ADEGUAMENTO AL TIPO B DELL'ITINERARIO SASSARI – OLBIA

**LOTTO 4
DAL km 36+100 AL km 45+610**

VERIFICA DI OTTEMPERANZA
Relazione di Ottemperanza

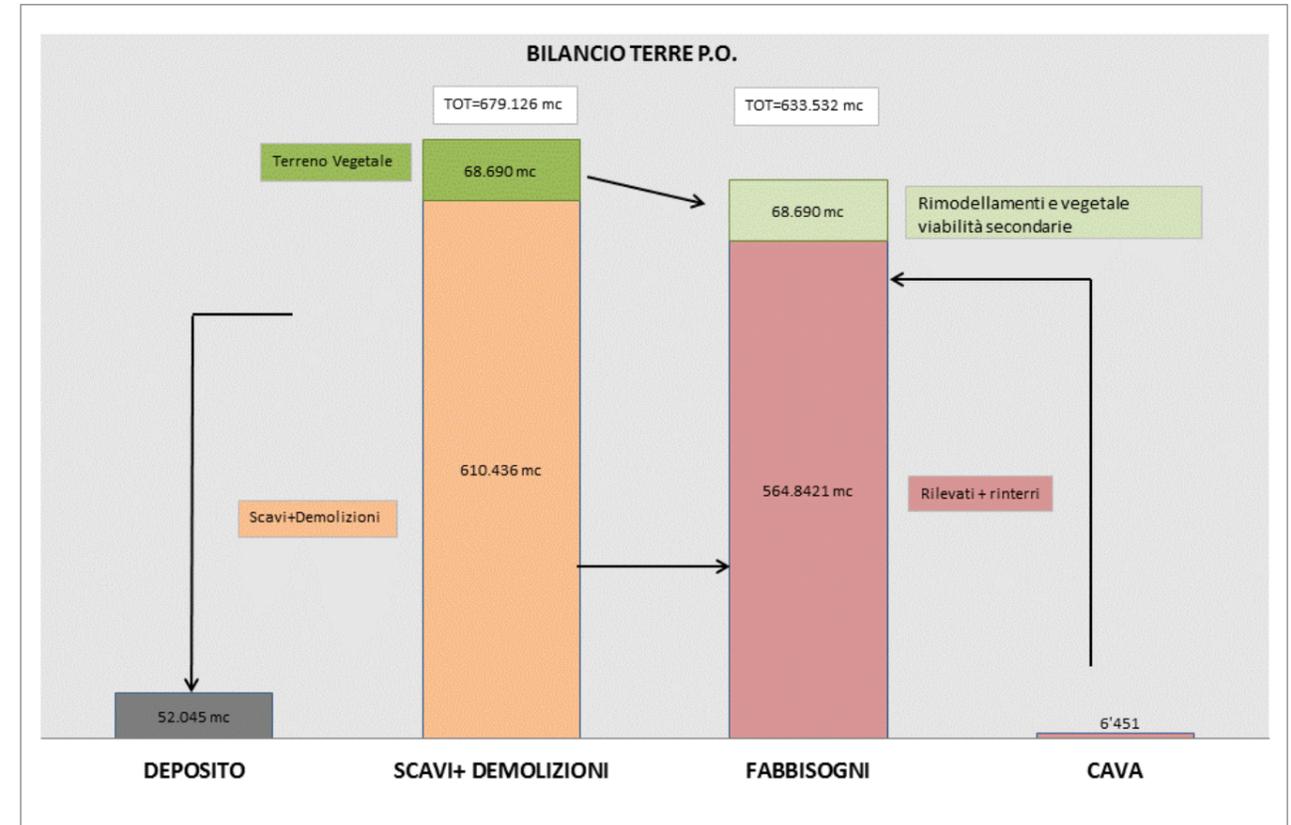
Cantieri - Per quanto attiene ai cantieri il P.O. aveva riproposto le aree del preliminare così come rese disponibili in gara. In sede di sviluppo del progetto esecutivo è stato eseguito un sopralluogo congiunto in data 22 maggio 2014 con il Dipartimento Provinciale di Sassari dell'ARPAS, Servizio Valutazioni durante il quale è constatato che il cantiere principale LAP01 era localizzato in area SIC.

L'ARPAS ha richiesto al progettista, che ha eseguito, con prot 14747/2014 del 28/05/2014 di traslare detta uarea di cantiere e di accorparla con il cantiere L4-04 posto al km 42.

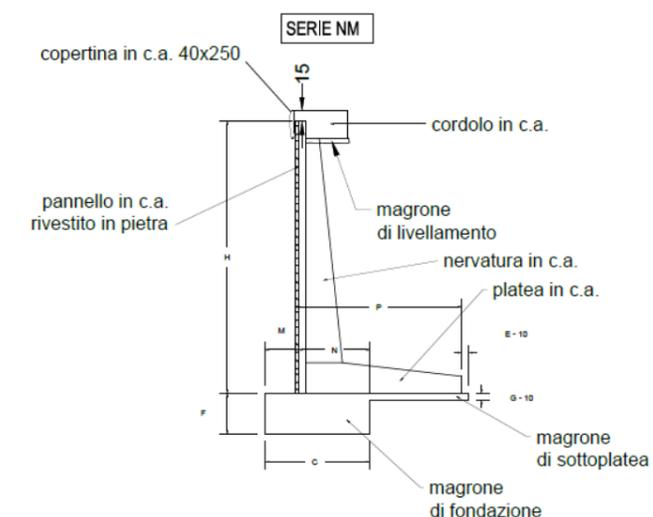
- 1) *Le opere in calcestruzzo, quali muri e vasche, debbono, per quanto possibile, essere sostituite con opere di ingegneria naturalistica, con scarpate verdi, terre armate o rinforzate, et coetera. Le opere lasciate in calcestruzzo a faccia vista debbono essere adeguatamente giustificate;*

Le opere in cls sono state ridotte al massimo e consistono pertanto nelle sole opere d'arte (cavalcavia, sottopassi, ponti, tombini, muri di contenimento, ecc.) inderogabili ed utili per la funzionalità della nuova infrastruttura; i pochi muri di contenimento previsti saranno pertanto rivestiti in pietra locale per contenerne l'impatto visivo e facilitare l'integrazione degli stessi nel contesto in cui sono inseriti. Inoltre anche per i muri di imbocco dei sottopassi e dei tombini e per le spalle dei ponti e dei viadotti, è previsto il rivestimento in pietra

In particolare nel lotto in oggetto sono previsti complessivamente n. 7 muri; n. 3 di contropipa, n. 2 di sottoscarpa e n. 2 di sostegno. I muri sono del tipo prefabbricato e presentano paramenti rivestiti in pietra. A titolo esemplificativo si allega un elaborato tipologico che individua la tipologia prefabbricata dei muri.
